### Добавление 127: Правила № 128

#### Поправка 2

**Единообразные предписания, касающиеся официального утверждения источников света на светоизлучающих диодах (СИД) для использования в официально утвержденных фарах механических транспортных средств и их прицепов**

## "Приложение 3

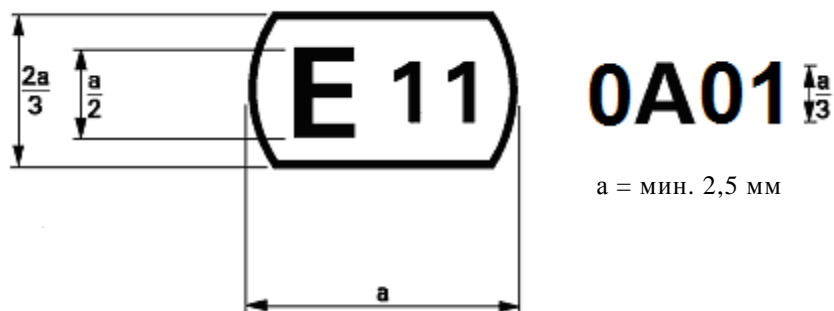
Приложение 3 изменить следующим образом:

Приведенный выше знак официального утверждения, проставленный на источнике света СИД, указывает, что этот источник света официально утвержден в Соединенном Королевстве (E11) под кодом официального утверждения 0A01. Первая цифра кода официального утверждения указывает, что официальное утверждение было предоставлено в соответствии с требованиями Правил № 128\* в их первоначальном варианте".
